Oplegnotitie geotechniek kades Leegveld

Oplegnotitie inclusief hoofdrapportage, adviesnotitie en
sondeerrapportage

Referentie: BF8519_T&P_RP_1909242038

Ondertitel: Oplegnotitie inclusief hoofdrapportage, adviesnotitie en sondeerrapportage
Referentie: BF8519_T&P_RP_1909242038
Status: P01.01/Finale versie
Datum: 24 september 2019
Projectnaam: Gebiedsontwikkeling Leegveld
Projectnummer: BF8519
Auteur(s): Monique Sanders

Figuur 1: principeprofiel kade met klei

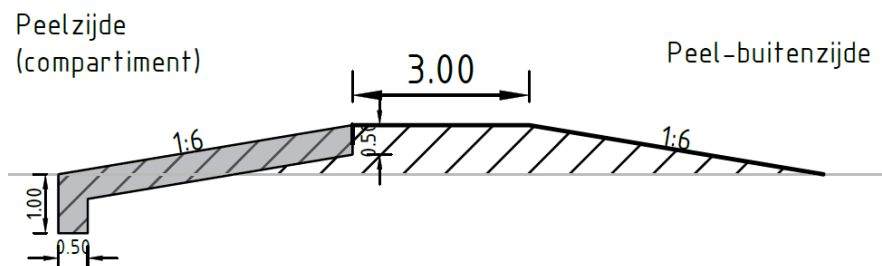
In juli 2019 heeft Provincie Noord-Brabant nogmaals het 'weglekken' van water door kades beschouwd. Dit uit het oogpunt dat minimaal weglekken van water tijdens een lange en droge periode, grote gevolgen heeft voor de waterstand in aanliggende compartimenten. Schommelende waterstanden binnen de hoogveenkerengebieden hebben negatieve invloed op de ontwikkeling van het hoogveen. Op basis van deze beschouwing zijn meer kades uitgevoerd met kleibekleding en kleiteen. Door de kleiteen tot 1 m onder maaiveld aan te brengen wordt voorkomen dat in de bovenste grondlaag water weg kan lekken.

Deze aanpassing is geotechnisch niet benodigd en daardoor afwijkend beschreven in adviezen welke als bijlagen aan deze oplegnotitie zijn toegevoegd. Het principeprofiel van kades met klei is onderstaand weergegeven in figuur 1.
